## OPINIA

Dotycząca zabezpieczenia dowodów na okoliczność określenia stanu faktycznego budowy oraz na okoliczność identyfikacji wad, usterek i jakości wykonanych robót budowlanych, występujących w ramach inwestycji pod nazwą: „Budowa Miejskiego Centrum Kultury (pow. użytkowa 1 321,04 m<sup>2</sup>, kubatura 9 463 m<sup>3</sup>) z instalacjami wewnętrznymi (elektryczną, wodno – kanalizacyjną, c. o. ciepła technologicznego, gazową, wentylacji mechanicznej i klimatyzacji) budową przyłączy wod. kan., kanalizacji deszczowej, parkingu, przebudowę drogi dojazdowej, budową stacji transformatorowe, murów oporowych, linii oświetleniowej, zbiornika na wody opadowe oraz rozbiórką odcinka sieci kanalizacji sanitarnej na działkach nr 875/1, 870/12, 870/28, 870/30, 870/30, 870/23, 916 w Bobowej.”

Kraków, maj – lipiec 2023 rok

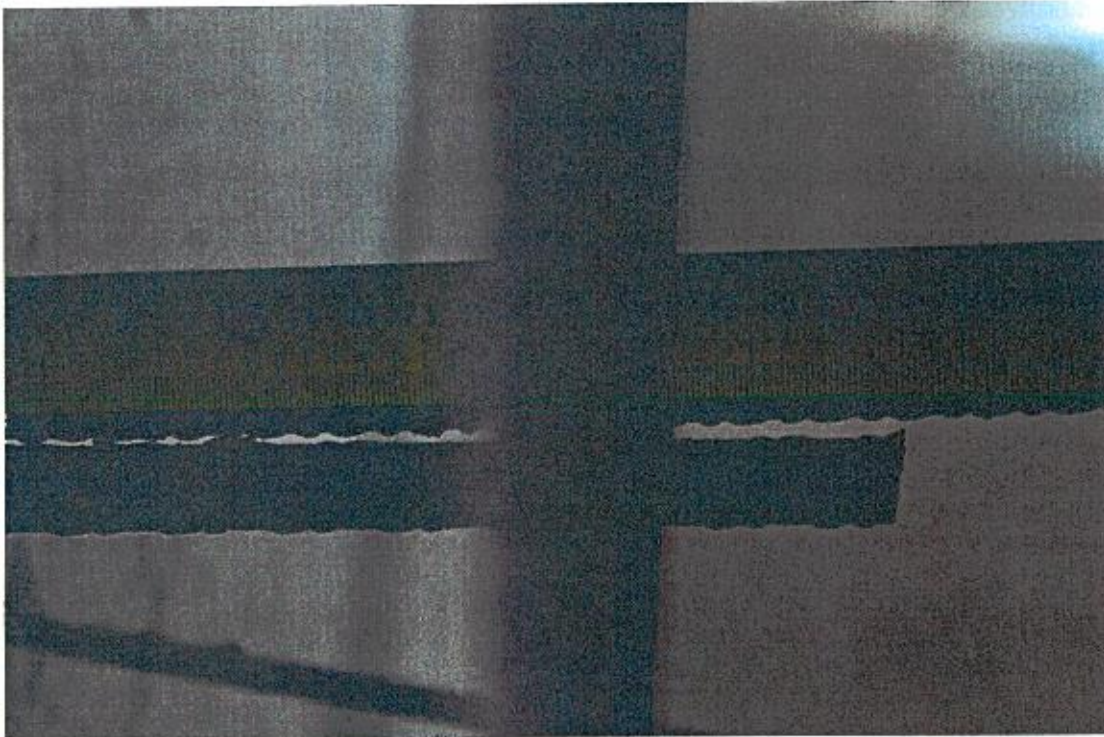
7) Brak folii poślizgowej pod pustakami YTONG na styku ściany ze stropem.
